Паспорт

доступности объекта

Общество с ограниченной ответственностью «Академия бизнес-стратегий»
(ООО «АБС»)

АКТ
обследования объекта №1

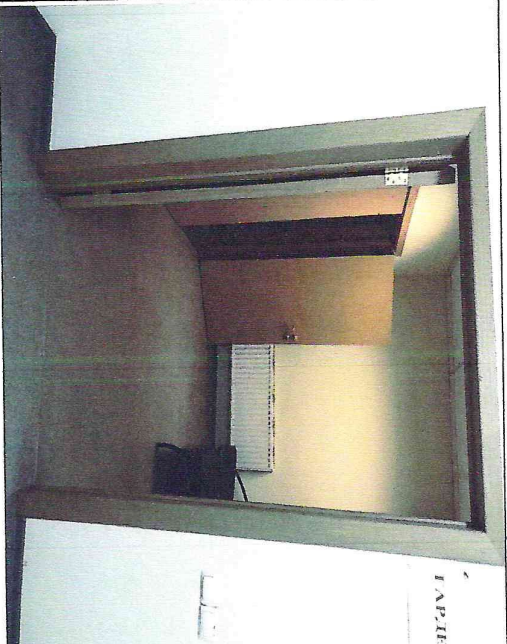
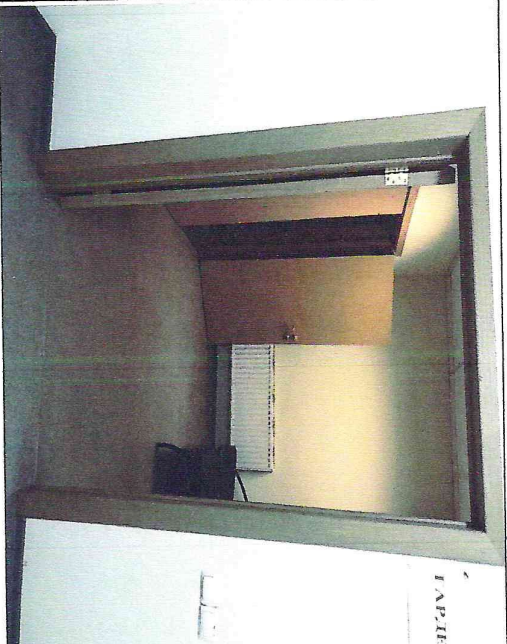
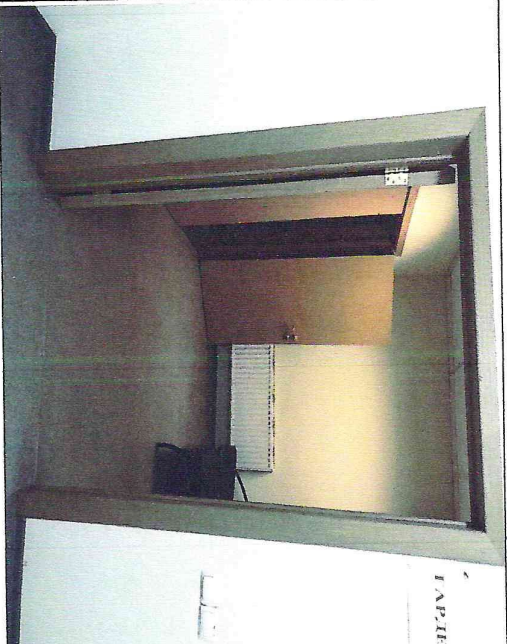
2.1	Лестница (наружная)	есть			Отсутствуют двухсторонние поручни и противоскользящее покрытие на ступенях.	О, С	Установить двухсторонние поручни и противоскользящее покрытие на ступенях.	Текущий ремонт, организационные мероприятия

2.2	Пандус (наружный)	есть			Отсутствуют двухсторонние поручни и противоскользящее покрытие на ступенях.	К, О, С	Установить двухсторонние поручни и противоскользящее покрытие на ступенях.	Текущий ремонт, организационные мероприятия

2.3	Входная площадка (перед дверью)	есть			Соответствует по параметрам.	К, О, С	Установить противоскользящее покрытие на входной площадке.	Текущий ремонт, организационные мероприятия

2.4	Дверь (входная)	есть			Не соответствует нормативам.	К, О, С	При необходимости оказывать помощь инвалидам персоналом учреждения.	Организационные мероприятия

Наименование структурно-функциональной зоны	Состояние доступности	Приложение		Рекомендации по адаптации (вид работ)
		№ на плане	№ фото	
Входная группа	ВНД (С), ДУ (К, О, Г, У)			Текущий ремонт, организационные мероприятия. Установить двухсторонние поручни и противоскользящее покрытие на ступенях, входной площадке, пандусе; при необходимости оказывать помощь инвалидам персоналом учреждения.
